Detaljplan för del av fastigheten
Ljusseveka 2:1 med flera
(Arenan) i Värnamo stad

Dnr PLAN 2022.1568

GRANSKNINGSUTLÅTANDE 1

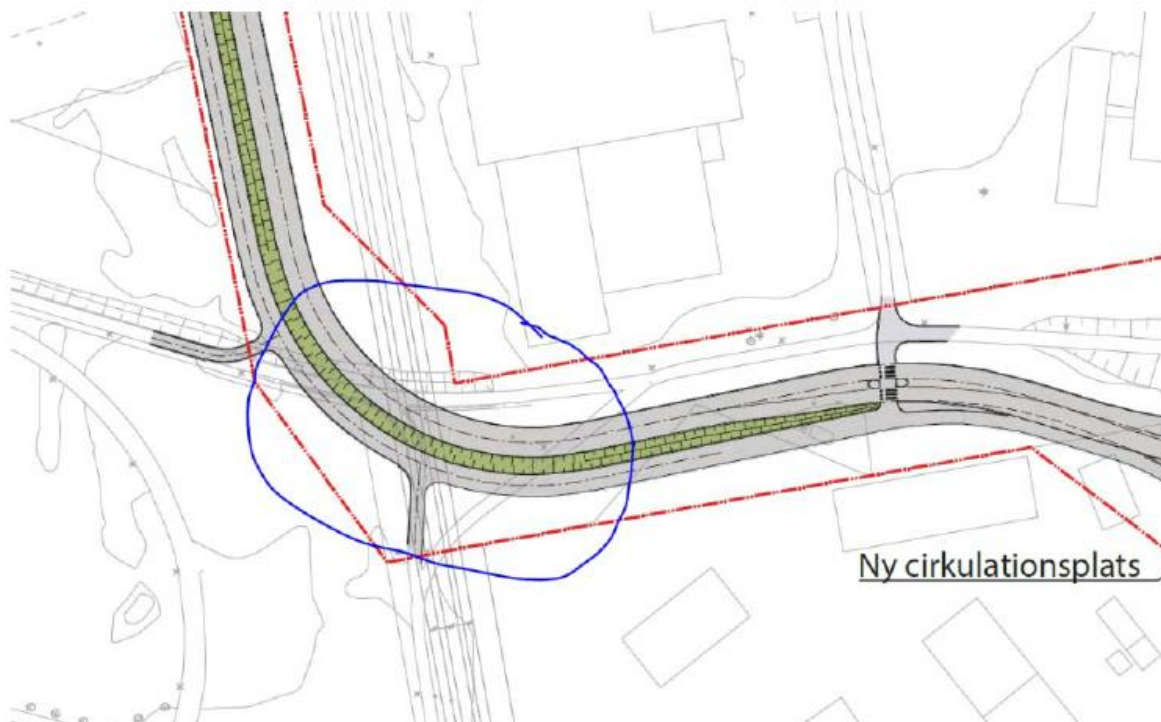
E.ON noterar att ny anslutningsväg till idrottsanläggningen planeras vid vår kraftledning. E.ON behöver vi får in mer underlag för att kunna bedöma att korsningen sker enligt Elsäkerhetsverkets starkströmsföreskrifter krav som ställs på frigång vid korsning av väg.

Vi behöver se +höjder avstånd från stolpar till väg mm. Skulle förändringar medföra att ledningen vid aktuell korsning behöver höjas är detta en kostnad som exploatören får stå för, vilket bör framgå i genomförandebeskrivningen.

Specifikt vill vi diskutera nedan korsning av luftledning och väg. Ledningarna uppfyller idag kraven på korsning av befintlig väg. Det vi vill säkerställa är att ny utformning av vägen uppfyller dom krav för korsning enligt ElsäkFS och Svensk Standard för väg dvs 7m +S vid alla belastningsfall på ledarna.

Att korsningen av väg och ledning sker på ett säkert sätt enligt gällande föreskrifter får hanteras i fortsatt projektering och byggnation av vägen och anpassar efter befintliga förutsättningar. Kommunen är införstådda i att kostnader för anpassning av ledningen kan tillkomma.
